新造船检验案例分析（船体与焊接部分）

案例编号：H-03

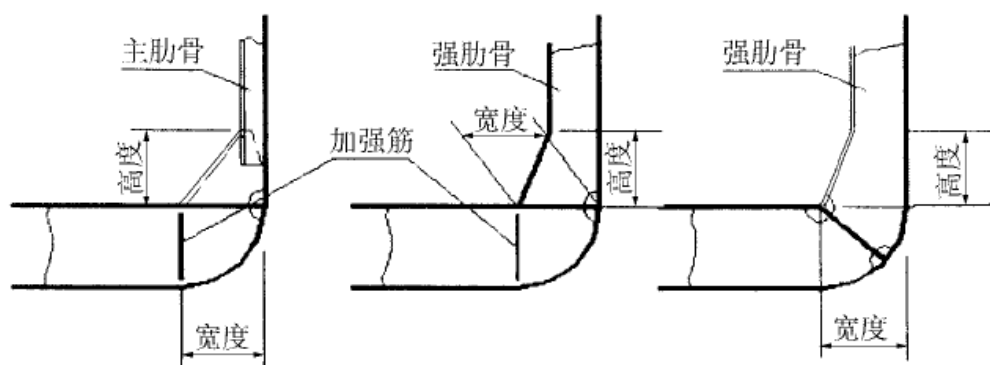
水平式双层底内底边板结构，在舦肘板趾端的双层底内肋板上未设垂直加强筋

钢规第 2 篇第 2 章规定：如双层底内底边板为水平式时，则在舦肘板趾端的双层底内肋板上应设置垂直加强筋（如图所示）。

在肋板上设置垂直加强筋，尺寸如规范所述。

案例编号： H-06

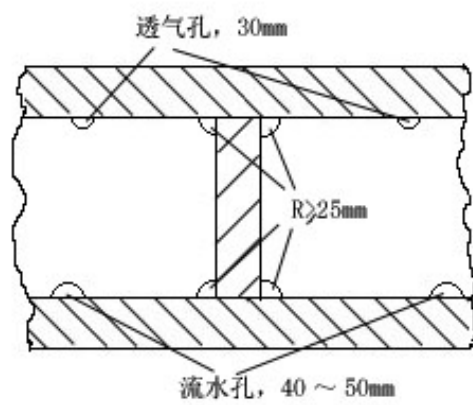
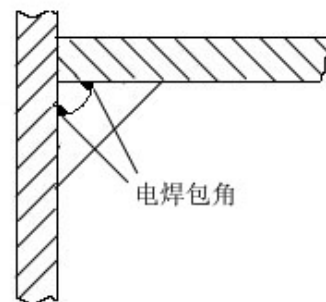
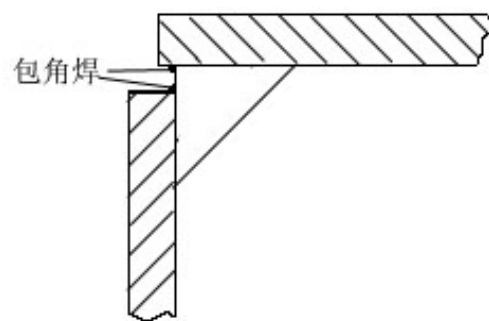
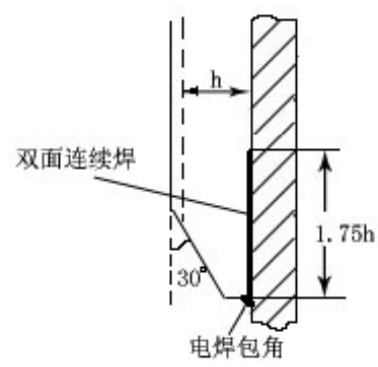
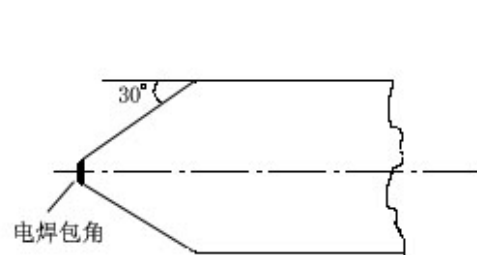
目前中小船厂造船施工中普遍存在缺少典型节点图的现象，但施工又由各个施工队分别承包。因此，在构件连接的节点中，不统一，任意性很大，存有大量缺陷。

要求在设计时，补充典型节点图，在建造过程中，按图施工。

案例编号：H-09

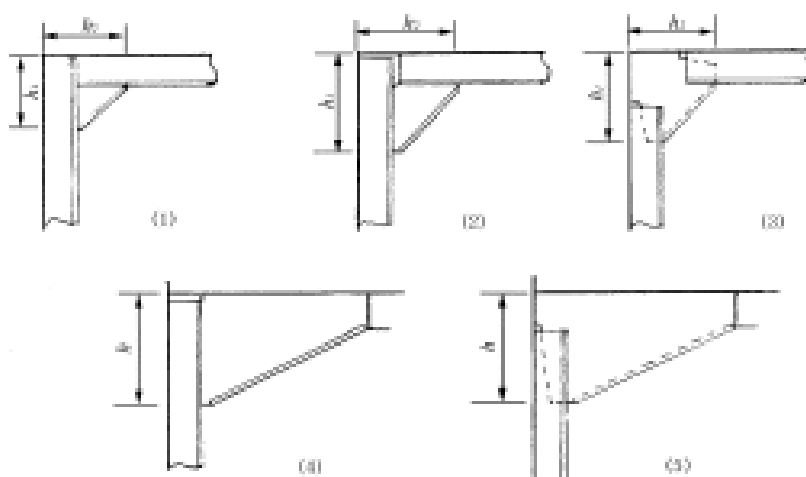
纵骨和舱壁水平加强筋在水密舱壁间断处未加三角板。

钢规第二篇通则规定：次要构件的端部一般应设置连接肘板。如下图所示。

加装三角板。

案例编号：H-11

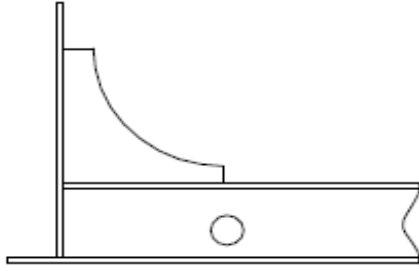
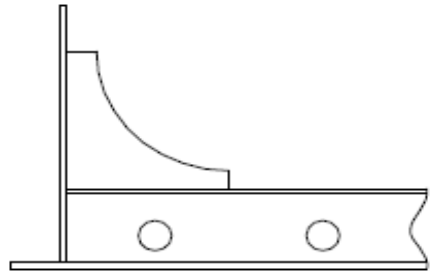
在肘板趾端随意开孔。

不正确

我社验船师须知规定：在构件特别是主要构件的连接肘板或端肘板的趾端或其它高应力区域、应力集中区域应避免设有结构开口。如图所示：

正确

封闭错误开孔，重新开孔。

图 1（错误）

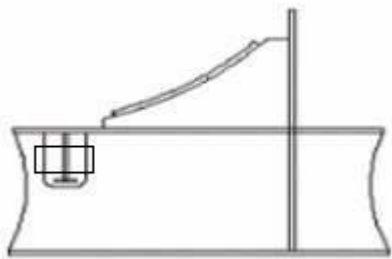
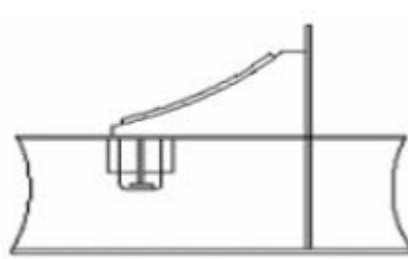
如内底纵骨穿过非水密肋板时，其上端为某型材的端肘板趾端，穿过处的非水密补板应采用补到底的形式，正确的方式即为下列图示中的 2、4，而非图示 1、3 所示；

图 2（正确）

案例编号：H-14

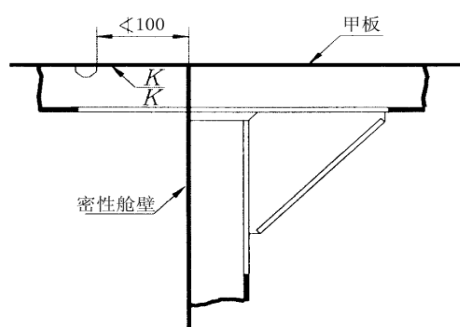
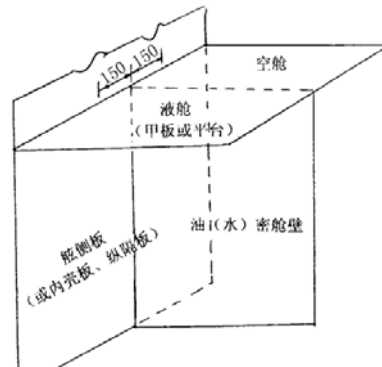
水密舱壁穿舱构件上未开止漏孔，或止漏孔的位置有误。

钢规第二篇通则规定：当构件贯穿水密或油密舱壁时，舱壁上的贯穿孔应按有关标准要求设置密性补板，并按图所示，在密性焊缝一侧的贯穿构件上切割一小半圆孔，从半圆孔到舱壁处应为包角双面连续角焊缝，以确保舱壁的密性。

按照规范开孔。

规范同时还规定：邻接液舱的舱壁，为了防止危险气体或液体渗漏至相邻舱室内，在紧靠油气密或水密舱壁前后 150mm 的填角焊缝应有适当的坡口并确保焊透。见下图。但也允许采用其他等效措施。

案例编号：H-15

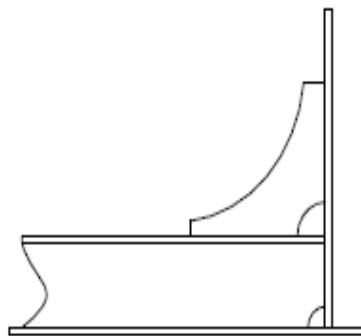
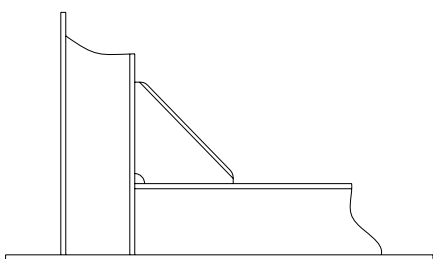
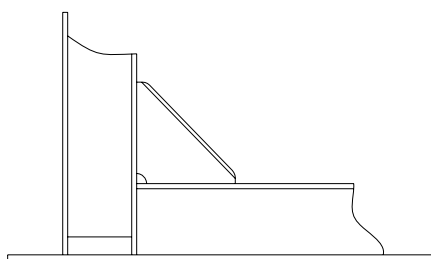
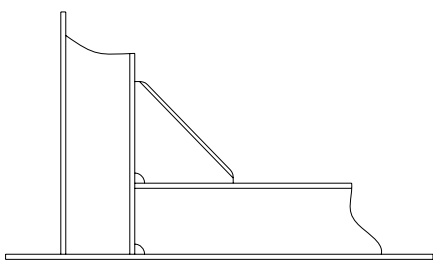
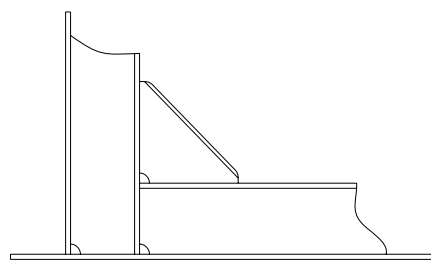
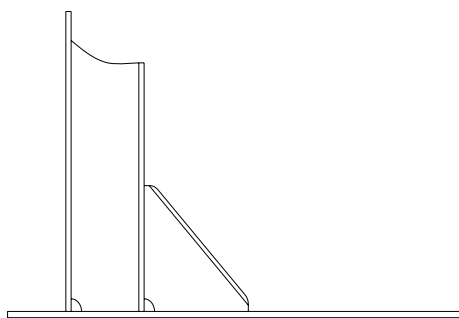
在检验中经常会遇到骨材与肘板的连接问题。对于其连接，不仅要注意尺寸要符合图纸和审图意见提出的要求，对于结构硬点也要引起关注。

不正确

正确

可采用下图所示的节点形式避免硬点的出现：

图(1)

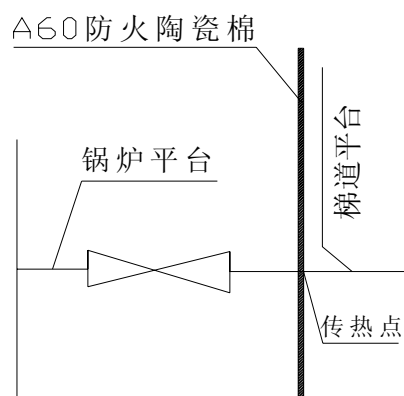
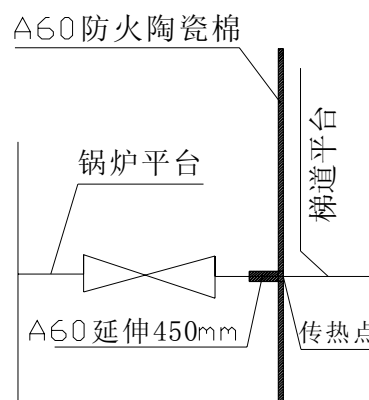
机舱的锅炉平台所在处所和梯道相邻, 锅炉平台和梯道平台在同一个水平面. 按照要求锅炉平台所在处所和梯道之间的舱壁是 A60 防火分隔, 船厂做这个舱壁的绝缘时如图(1)所示:

由于绝缘材料在平台处断开, 导致平台和舱壁相交处为一个传热点, 不满足防火结构完整性的公约要求. 因此在锅炉平台两面均做 450mm 的 A60 陶瓷棉来满足要求, 如图(2)所示.
